Mission régionale d'autorité environnementale

**Avis délibéré sur le projet de construction et d'exploitation d'un
entrepôt logistique
à Ensisheim (68) porté par la société EUROVIA 16 Project**

n°MRAe 2019APGE100

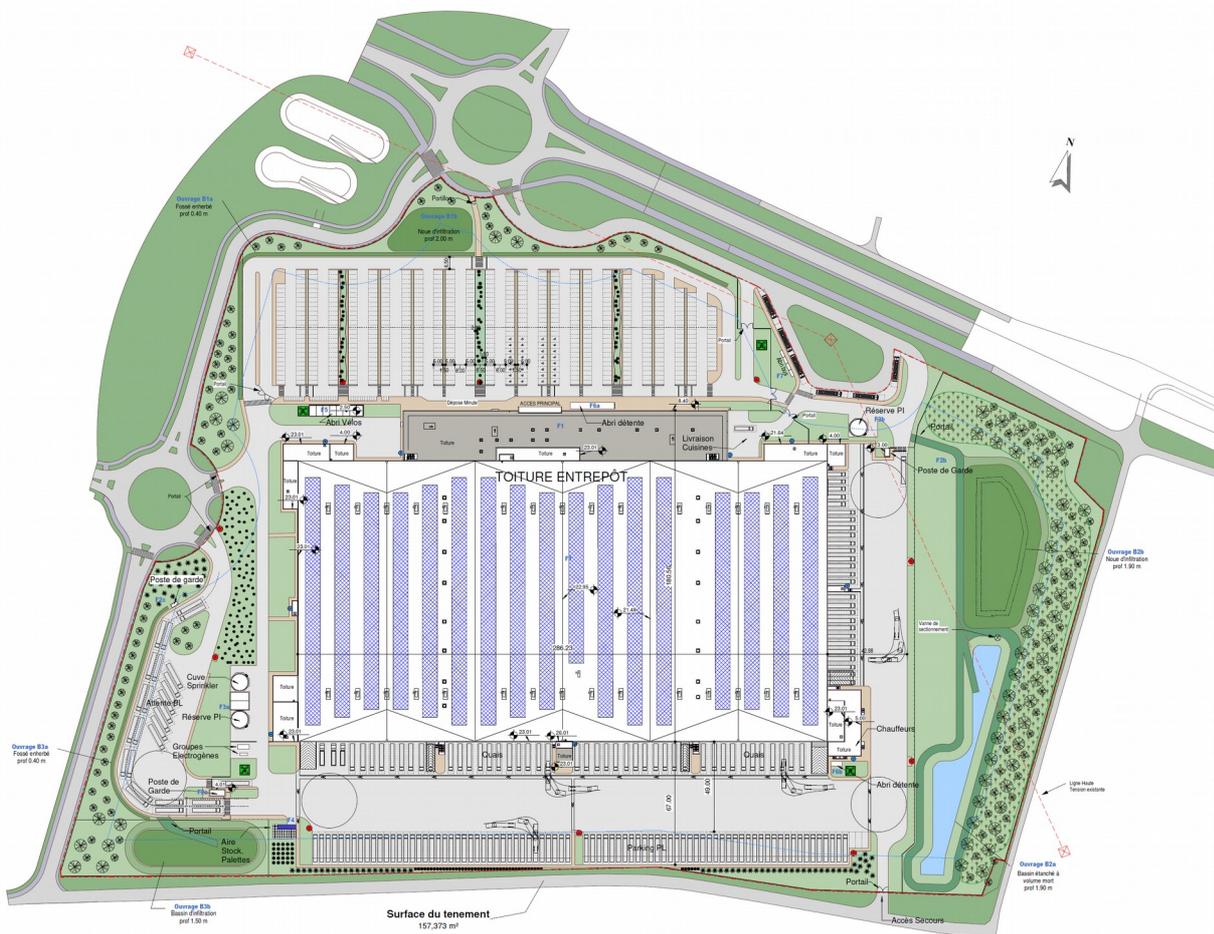
Même si le bâtiment prévoit une construction sur 4 niveaux, ***l'Ae*** relève que son taux de remplissage est très faible (moins de 12 %) et ***recommande au pétitionnaire une meilleure justification de taux remplissage et à défaut, une réduction des espaces consommés.***

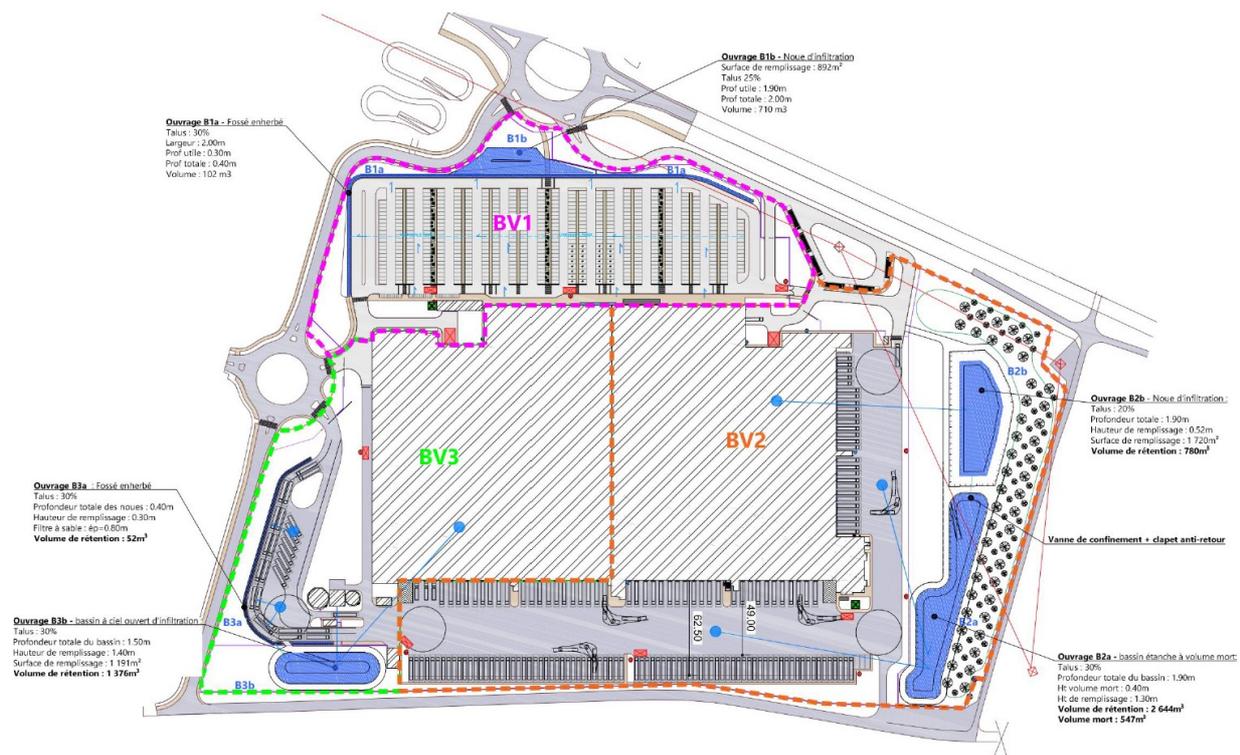
L'Ae constate que le projet conduit à une imperméabilisation importante du site à l'encontre de la règle n°25 du projet de SRADDET arrêté qui limite l'imperméabilisation des sols des projets d'aménagement et qui demande des compensations à hauteur de 150 % en milieu urbain et 100 % en milieu rural.

L'Ae s'étonne que le projet soit segmenté en 3 bassins versants distincts, mais que l'orientation des eaux d'extinction d'un incendie soit réalisée sur un seul bassin. Elle s'interroge également sur l'impact de ces eaux sur les installations de traitement.

L'Ae s'interroge également sur l'adéquation des traitements envisagés compte tenu des polluants attendus des eaux de ruissellement sur les voiries (notamment hydrocarbures) et sur leur performance réelle.

L'Ae recommande au pétitionnaire de s'assurer, en lien avec l'aménageur du P.A.P.A., que le projet P.A.P.A. a prévu les mesures de compensation adéquates, à l'échelle de la Communauté de Communes du Centre Haut-Rhin, permettant de respecter la règle n°25 du SRADDET arrêté concernant l'imperméabilisation des sols et, à défaut, de présenter des aménagements permettant de réduire l'imperméabilisation des sols.

Elle recommande au pétitionnaire de préciser comment les eaux d'extinction d'incendie pourront être dirigées vers un seul bassin alors que le site est divisé en 3 bassins versants et de s'assurer que les eaux d'extinction d'un incendie ne remettent pas en cause l'efficacité ultérieure de la filière de traitement prévue dans ce bassin.

Faute d'éléments probants sur l'efficacité des traitements envisagés sur les pollutions attendues des eaux de ruissellement, ***l'Ae recommande au pétitionnaire d'apporter des éléments justifiant de l'efficacité des moyens d'épuration et sa durabilité.***

Illustration n° 16 : Distances d'effets issus de l'incendie généralisé de l'entrepôt – palette 2662

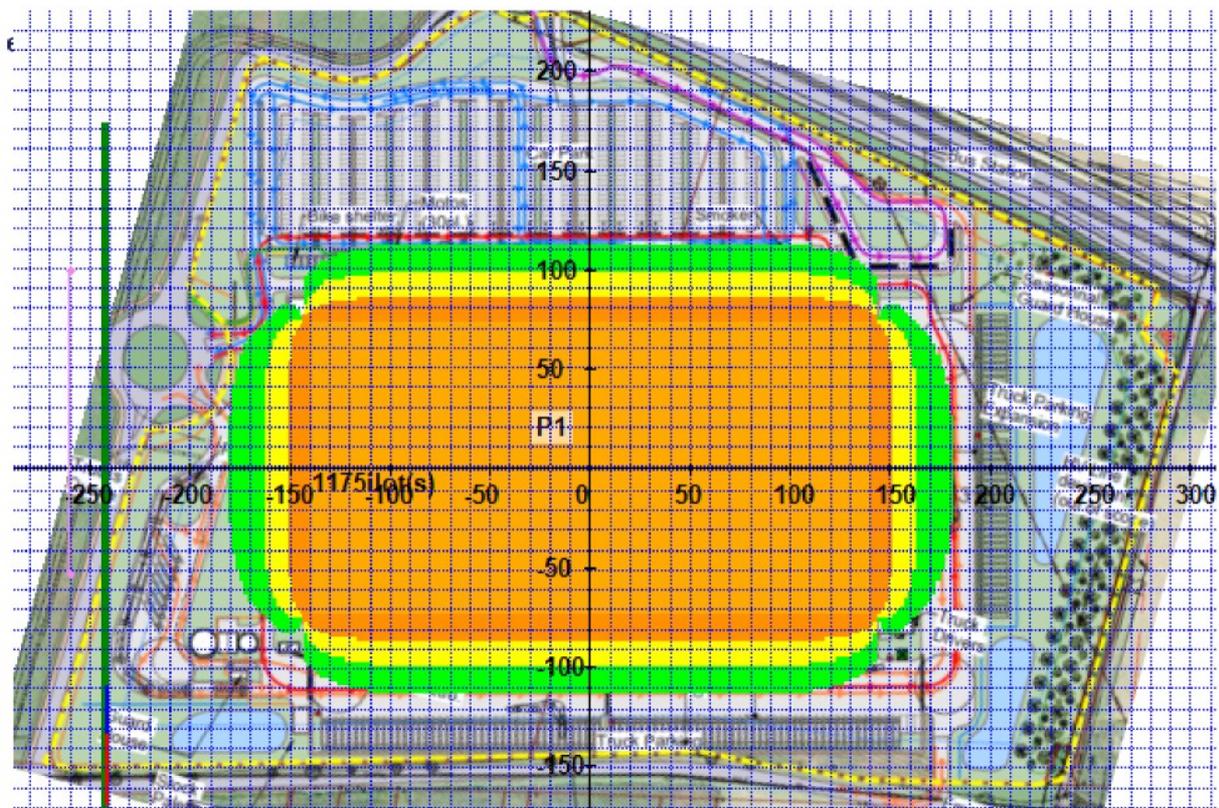
L'Ae note toutefois que l'étude et la tierce-expertise ne mentionnent pas la présence, sur 30 % de la toiture, de panneaux photovoltaïques. Or, ces panneaux peuvent, par les contraintes qu'ils vont exercer sur les structures et par leur implantation en toiture, modifier la propagation et le comportement d'un incendie.
